Asunto: Innovación del Catálogo del PEPRI Albaicín en Placeta de las Escuelas. (Expte. 19220/2023). Propuesta de aprobación definitiva.

REFUNDIDO 2 MODIFICACION DE CATALOGO

MODIFICACIÓN DE FICHA DE CATALOGACION EN UNA PARCELA DEL PEPRI ALBAICÍN

PLACETA DE LAS ESCUELAS 1. GRANADA

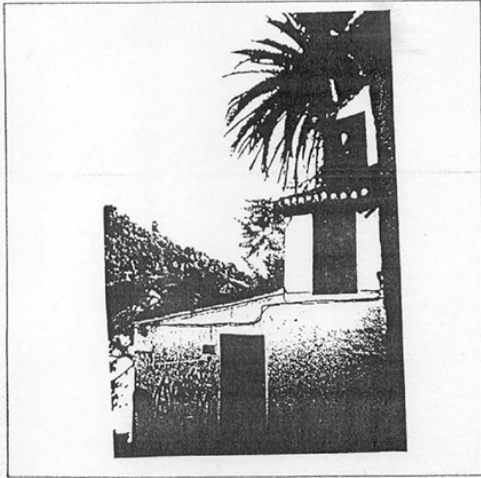
Se propone la modificación de la ficha de Catálogo correspondiente en tres aspectos:

1.- Modificar el Grado de Catalogación, pasando N4-G1 a N4-G2 a fin de posibilitar la demolición del edificio actual y reedificar en posición más adelantada y separada de la muralla. Esta condición se plantea de acuerdo con el requerimiento de la Junta de Gobierno Local que, en fecha 02/02/2024 aprobó inicialmente la modificación del Catálogo para hacer viable la intervención aprobada por Cultura; intervención que supone la supresión de la tercera altura en forma de torreón. La Junta de Gobierno Local considera que esta intervención es posible con la catalogación N4-G2:

- Modificación de la protección a nivel 4, grado 2, puesto que se considera suficiente para la consecución del fin propuesto.

6º BIBLIOGRAFIA Y DOCUMENTACION GRAFICA								
7º ESTADO DE CONSERVACION Ruinoso								
PARTES QUE FALTAN: Tejas de cubierta Particiones Parte de cerramientos								
RESTAURACIONES:								
8º OBSERVACIONES. Edificación adosada por su fondo a la muralla ziri que constituye su muro portante donde apoyan los pares de forjado y cubierta								
II. SITUACION JURIDICA.								
1. TITULAR DPHOPIEDAD a) N y Ap.ORS.								
b) DOM.								
2. USUARIOS. Aa) N y Ap. ORS.								
Ab) DOM.								
III. DATOS ADMINISTRATIVOS								
1º. EXPEDIENTE N°.								
2º. INCOACION FECHAS								
3º. PROTECCION PGOU: No catalogado

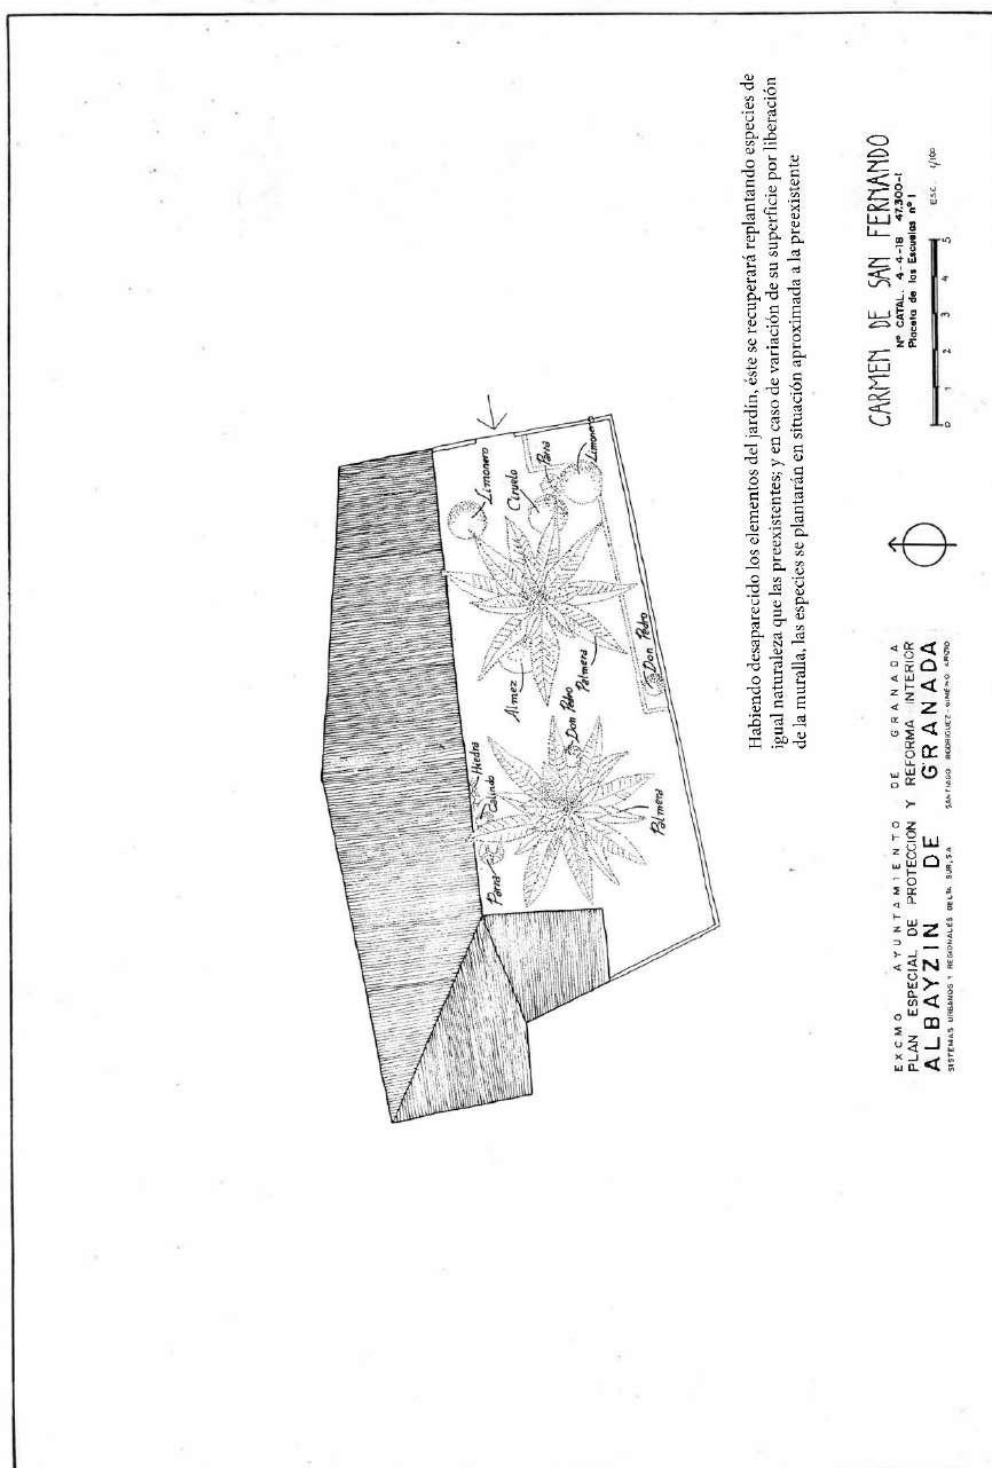
Se propone la modificación de la ficha, indicando la obligación de recuperar el jardín preexistente con especies de la misma naturaleza que las que están registradas en la ficha original y misma ordenación; si bien, dado que la superficie del jardín ha de verse afectada por la nueva situación del edificio, y su superficie disminuida, se admite la posibilidad de que las especies se planten en situación aproximada a la preexistente.

* PLANTACION					
52	ORGANIZACION	F X L			
53	PLANTAS	A A A P P F X O X			
* AGUA					
54	RIEGO	A A A P			
* CONSTRUCCIONES					
55	ARQUITECTURA	P L P B A A C O			
56	USO			Inhabitable. Sin uso.	
57	ACCESIBILIDAD			No accesible. Escaleras en exterior.	
58	PROPUESTA DE ACTUACION	Liberación de la muralla tanto estructuralmente como visualmente. Posible variación de ocupación dentro de los límites del artículo III.2.3.8. de la Normativa.			
59	PROPUESTA DE DECLARACION	Se autoriza la reconstrucción total del edificio de acuerdo con el Estudio de Detalle que cuente con el informe favorable de la Administración competente en materia de Patrimonio.			
60	OBSERVACIONES	En caso de pérdida de superficie del jardín por liberación de la muralla, se recuperará su ordenación por replantación de especies de igual naturaleza que las preexistentes y en situación similar.			
				COLOR	cal
